INFORME TÉCNICO DE INSPECCIÓN No. DRPN-001-2020

Proyecto:	Estudios, Desarrollo de Planos, Diseño de Sistemas Especiales y Pluviales y Construcción, del Nuevo Centro Regional Universitario de San Miguelito de la Universidad de Panamá	Categoría:	I
Promotor:	Universidad de Panamá.		
Representante Legal:	Eduardo Flores Castro		
Localización del Proyecto:	Corregimiento de las Cumbres, distrito de Panamá, provincia de Panamá.		
Fecha de inspección:	10 de febrero de 2020		
Fecha del Informe:	11 de febrero de 2020		
Participantes:	Karla González: Evaluadora de Proyectos Héctor Maure: Sección de Forestal Andrea Moreno: Sección de Seguridad Hídrica Rene ChangMarín: Consultor Rita ChangMarín: Consultor Omar Arosemena: FG Guardia y asociados

Nombre del EsIA: Estudios, Desarrollo de Planos, Diseño de Sistemas Especiales y Pluviales y Construcción, del Nuevo Centro Regional Universitario de San Miguelito de la Universidad de Panamá

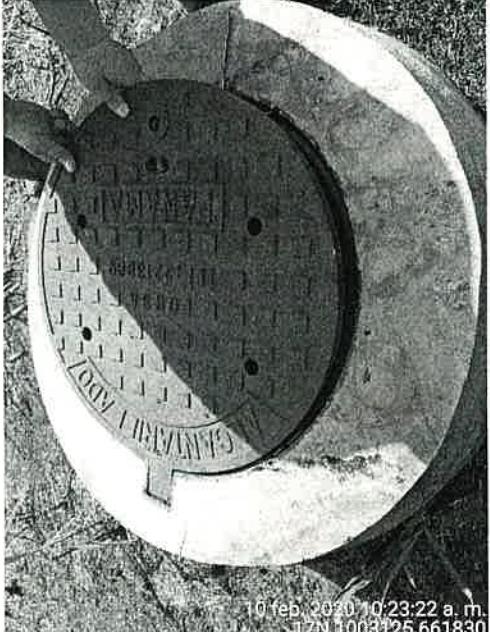
- Se observó un cauce hídrico el cual no se encuentra estipulado en el Estudio de Impacto Ambiental, y que el Ingeniero Omar Arosemena nos indicó que será debe ser alineada y encausada con la Quebrada Sin Nombre para no afectar las edificaciones que se desarrollarán.

Foto 5. Se observó una ramificación dentro del proyecto del cauce hidráulico colindante.

Foto 10. Se observó los Manholes del proyecto de saneamiento de la bahía de Panamá.

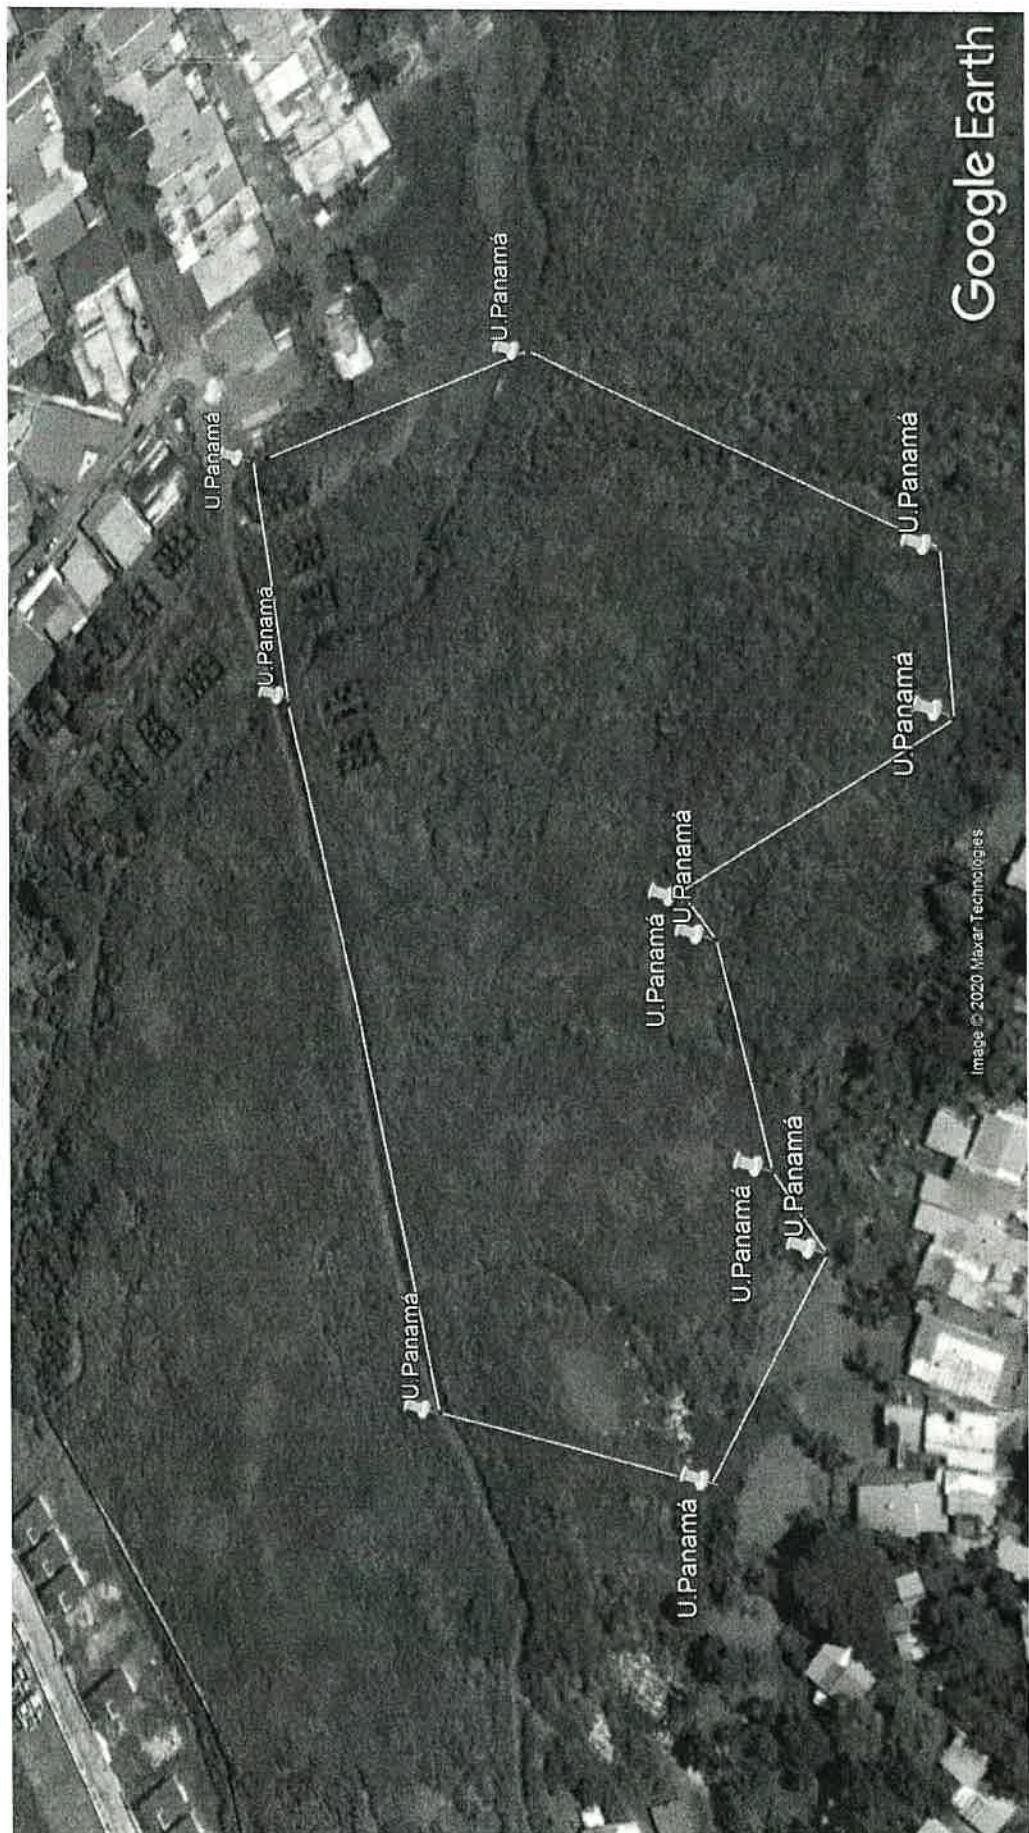
- Durante el recorrido se observó la erosión del terreno en la servidumbre del cauce hídrico afluente de la Quebrada Santa Rita.
- Se observó que los Manholes del proyecto de Saneamiento de la Bahía de Panamá, no se encuentran funcionando a pesar de contar con las interconexiones soterradas.
